**VERSLAG VAN EEN GELIJKVORMIGHEIDSONDERZOEK VOOR INGEBRUIKNAME EN/OF CONTROLEBEZOEK
VAN EEN ELEKTRISCHE INSTALLATIE OP LAAGSPANNING EN ZEER LAGE SPANNING****Algemene gegevens**

Plaats van het onderzoek:	Langestraat 30 , 3190 BOORTMEERBEEK				
Eigendom van:	De Laet				
Opdrachtgever:	DomoXim, Leuvensesteenweg 215, 3190 BOORTMEERBEEK				
Type lokalen:	Woning	DNB:	Fluvius	Tarief:	Dag / nacht
EAN-code installatie:	Niet opgegeven	Nr. teller:	D 68956925 / N	Index:	D 30937 / N 7885 kWh
Installateur:	Onbekend				
BTW-nr.:	/	Of ID-kaartnr:	/	Uitgereikt te:	/ op /
Agent-bezoeker:	Micheas Goethals				Datum onderzoek: 10/04/2019

Overeenkomstig de voorschriften van het Algemeen Reglement op de Elektrische Installaties (A.R.E.I.) - Interne procedure QPRO/ELE/001	
Type keuring:	Art. 276bis Verkoop van een wooneenheid
Bijkomende info:	/
Herkeuring op:	/
Bescherming tegen elektrische schokken bij onrechtstreekse aanraking: Art. 86 Huishoudelijke lokalen of plaatsen (net TT - voeding van de elektrische installatie via elektrische teller)

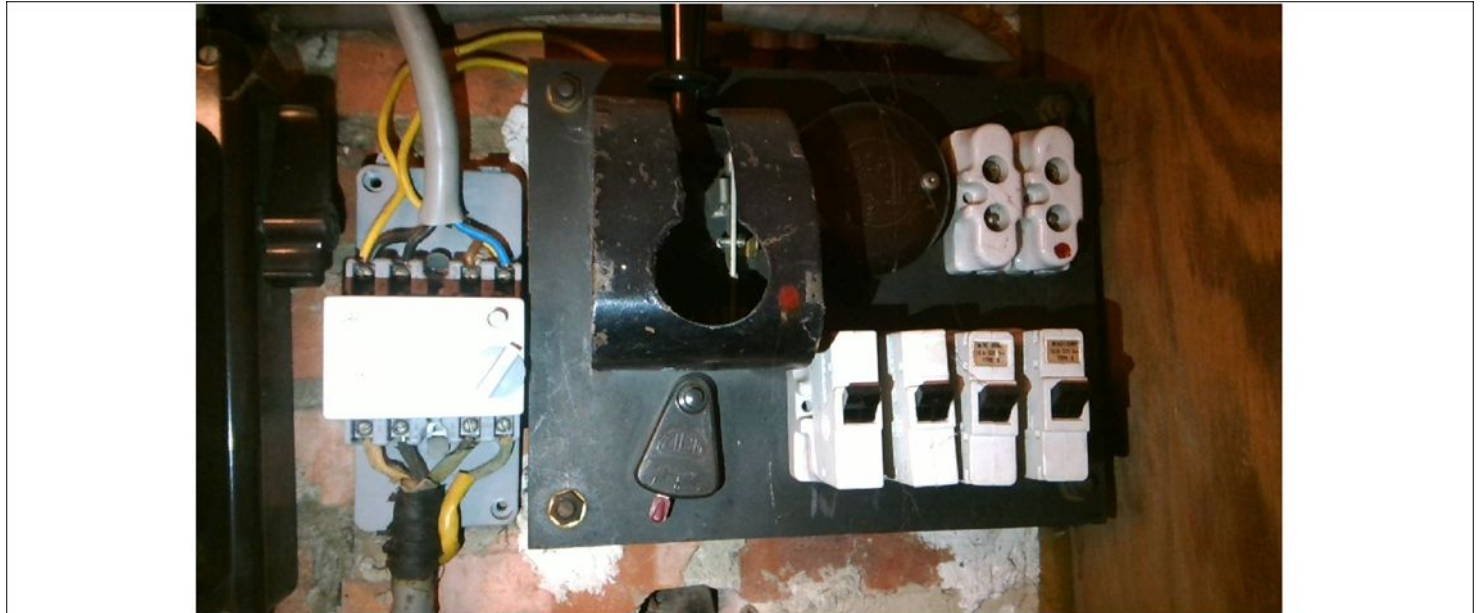
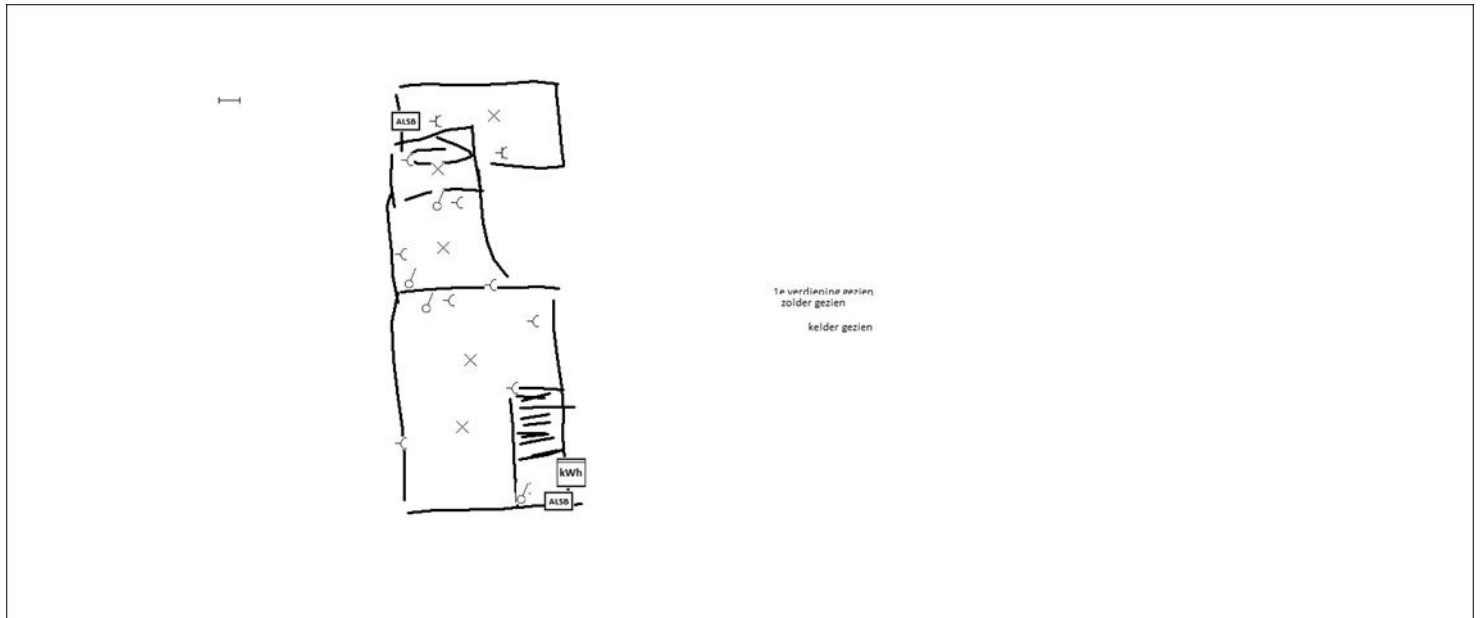
- 7.04. : Schakelaar, contactdoos of aftakdoos herschikken en/of opnieuw bevestigen (regels goed vakmanschap). (art 9.03)
- 7.14B. : Het opgestelde elektrisch materieel is niet aangepast aan het volume waarin dit is geïnstalleerd (afstanden tot rand van bad- en/of stortbadkuip of bijkomende voorwaarden ter bescherming). (art 86.10)
- 7.20. : Toestellen zonder bodem moeten bevestigd worden op aangepaste montageplaten (brandveiligheid t.a.v. opbouw schakelmateriaal). (art 104)
